京都大学複合原子力科学研究所の原子炉施設  
[京都大学臨界実験装置(KUCA)]の変更に係る  
設計及び工事の計画の承認申請書

(KUCA軽水減速炉心用低濃縮燃料要素の製作)  
(KUCA固体減速炉心用低濃縮燃料要素の製作)

京都大学複合原子力科学研究所

2022年11月1日

## ②の回答についての説明(軽水)

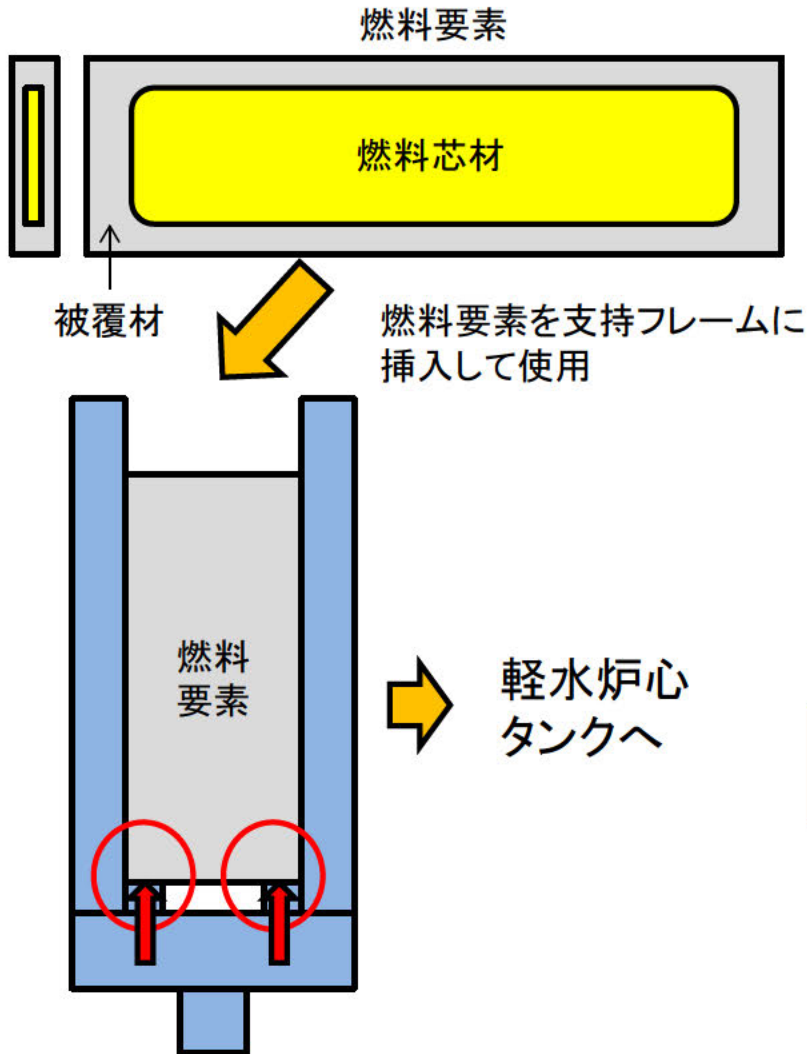
技術基準規則第22条の第1項、第2項に関連して、申請書の添付においては、被覆材の附加荷重及び自重の応力評価しか説明されていない。例えば、STACYの設工認では、燃料の設計条件として最高使用圧力及び最高使用温度を申請書の本文に記載した上で、添付の説明書で運転時の圧力、温度、放射線、荷重等の説明がなされている。適合性への審査においては、これらの説明が必要と考えている。

申請書本文に最高使用圧力、最高使用温度を記載する。

申請書添付の適合性への説明書:第22条の説明を修正する。(赤字修正部分)  
なお、第3項の説明は変更なし

軽水減速炉心における最大熱出力は100Wで放射線の影響は低く、また、最高使用圧力は常圧、最高使用温度は90°C(運転時の異常な過渡変化での温度上昇は最大でも約2°C以下)と低いため、燃料芯材及び被覆材による有意な相互作用はない。また、評価計算書Aに示したとおり、照射によるスウェリングでの体積増加率 $dV/V$ は[REDACTED]と小さく、また、温度上昇が2°C以下と低いため、異常をもたらすような熱応力、ブリスト(400°Cを超えないことが基準)は発生しない。使用する被覆材も、これまでKUCAで約45年間使用していたものと同様アルミニウム合金であり、使用条件も変わらないため腐食のおそれはない。以上のことから、運転時においても、物理的および化学的性質を保持できるものである。また、材料検査、外観検査及び寸法検査を実施し、適切な材料及び構造であることを確認する。
